GRAZAC

**ANNEXES SANITAIRES ET RÉSEAUX
INCENDIE SECOURS
NOTE**

CR réunion tripartite de travail GRAZAC / MD-2011/N° 816

OBJET : Compte rendu de réunion du bilan défense extérieure contre l'incendie (DECI) et accessibilité.

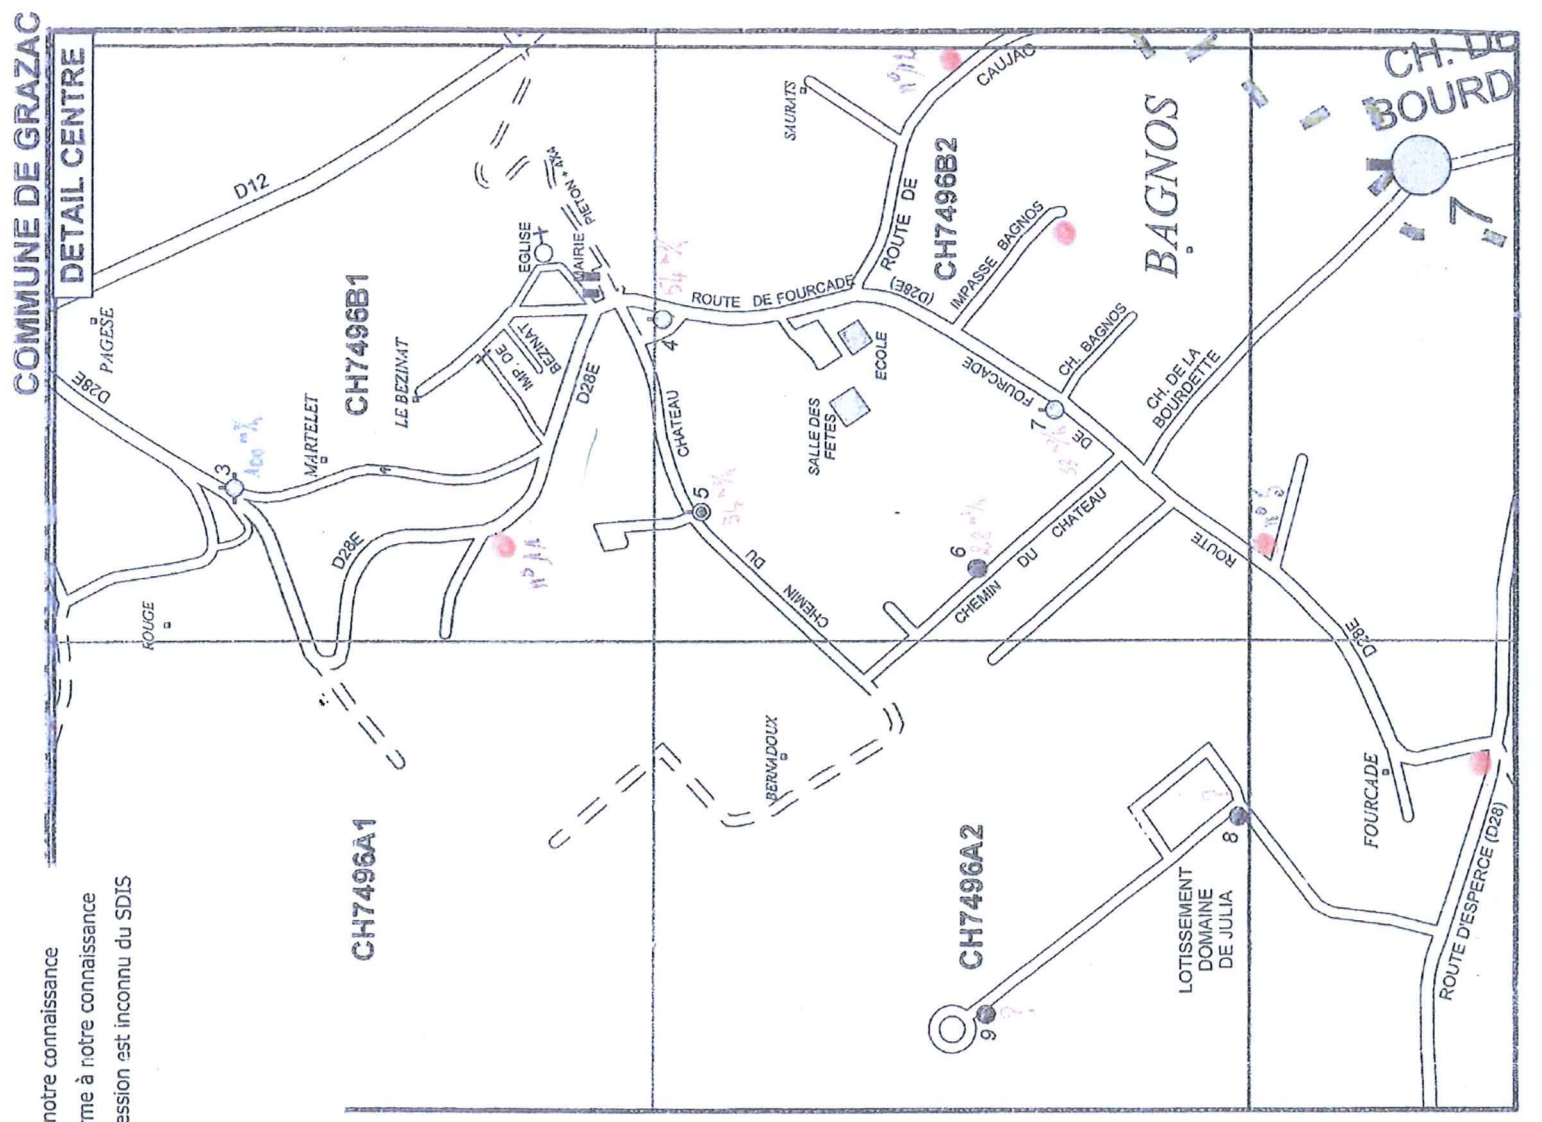
SECTEUR DEFAVORISE	RISQUE A DEFENDRE	SOLUTION CONFIRMEE lors de la réunion de ce jour
D 28 E.	Habitations	*1 PI Ø100mm devant le n°11. Création d'une aire d'aspiration possible. Echéance 2015.

SECTEUR DEFAVORISE	RISQUE A DEFENDRE	SOLUTION ENVISAGEE à programmer
Tous secteurs où existent des PI ou dispositifs équivalents non normalisés	Tous types	Mettre aux normes les PI ou dispositifs équivalents existants
D 28. Route d'Esperces.	Habitations Exploitation agricole	*1 PI Ø100mm devant le lieu-dit « Garaud ». *1 PI Ø100mm devant le n°37. *1 PI Ø100mm devant le n°27.
D 28F. Route de Saint Hybars.	Habitations.	*1 PI Ø100mm devant le n°49. *1 PI Ø100mm à l'intersection avec le chemin non carrossable desservant le lieu-dit « Capayrou ». *1 PI Ø100mm devant le lieu-dit « Capayrou ».
D 12.	Habitation isolée.	*1 PI Ø100mm devant le lieu-dit « Fabia ». *1 PI Ø100mm devant le lieu-dit « Moulin D'Oren ». *1 PI Ø100mm devant le lieu-dit « Marilloune ».

SECTEUR DEFAVORISE	RISQUE A DEFENDRE	SOLUTIONS PROPOSEES
D 28 E. Route de Fourcade ».	Habitations	*1 PI Ø100mm à l'intersection avec la D 28 « route d'Esperces ». *1 PI Ø100mm devant le n°5.
Impasse Bagnos.	Habitations	*1 PI Ø100mm 200m à la fin de l'impasse.
Route de Caujac.	Habitations	*1 PI Ø100mm devant le n°12.
